# INFORMATION DE MAINTENANCE

im97-19

**DATE: 26-08-97 SECTION: 18****SUJET: Ressorts plus rigides pour les trappes de ventilation sur le toit****APPLICATION:**

Modèle	VIN
Autocars H3 Année modèle: 1989 - 1997	Du 2P9H33401K1001029 jusqu'au 2PCH33492W1012121 incl.

FIGURE 1: TRAPPE DE VENTILATION SUR LE TOIT D'UN H3-45

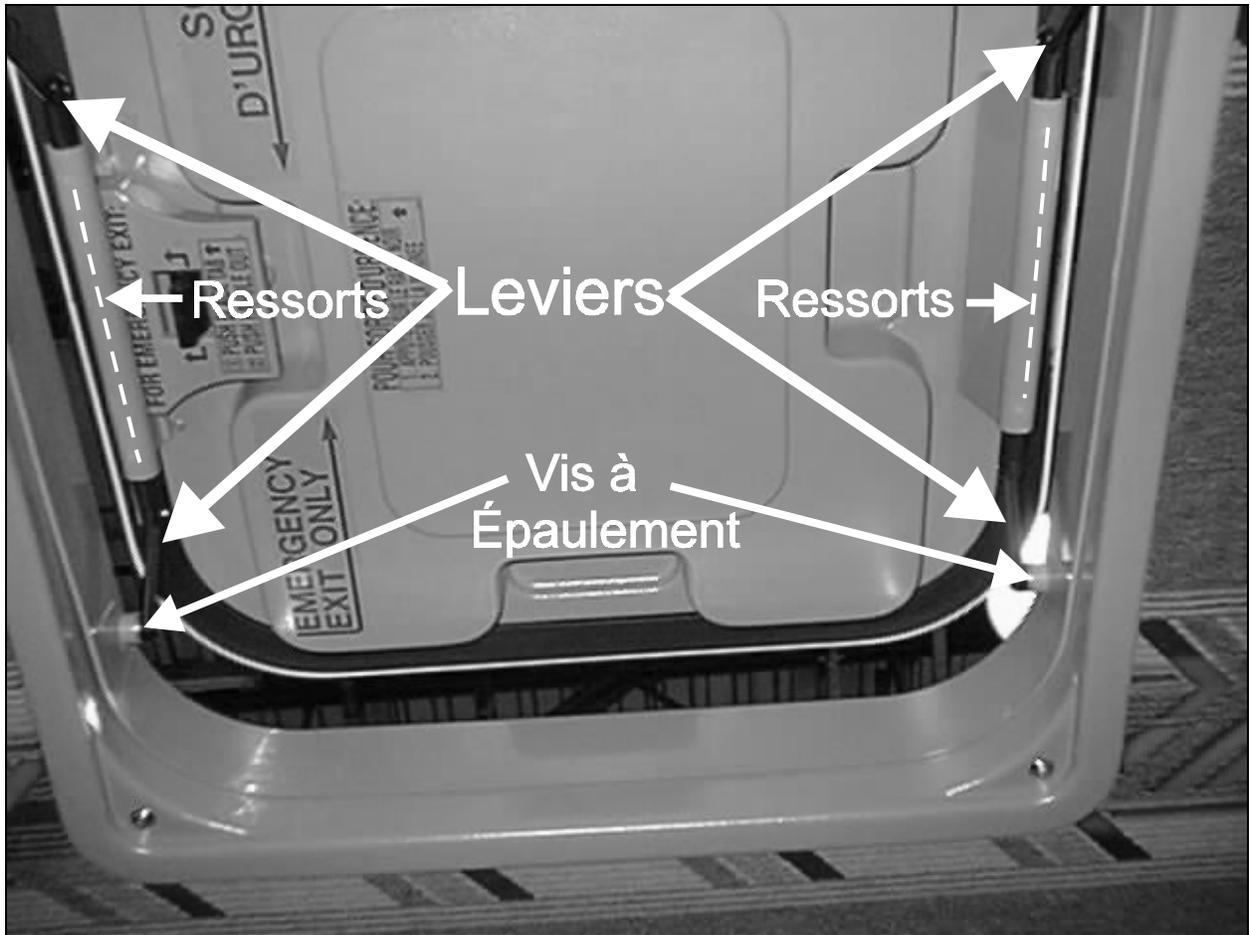
Dans certaines conditions de route, il est possible que les trappes de ventilation situées sur le toit s'ouvrent d'elles-mêmes. Pour éviter cet inconvénient, il existe un nouveau ressort plus rigide qui est installé selon la marche à suivre suivante.

1. Dévisser les vis à épaulement de la trappe de ventilation (Fig. 1).
2. Enlever la trappe de ventilation et retirer les 4 ressorts situés à l'intérieur de celle-ci.

**Remarque:** Pour enlever les ressorts, tirer sur les deux tiges de chaque côté.

3. Installer les nouveaux ressorts (2 de chaque côté).
4. Réinstaller les tiges de la trappe de ventilation comme avant.

Pièce No	Description	Qté
790449	Ressort	4
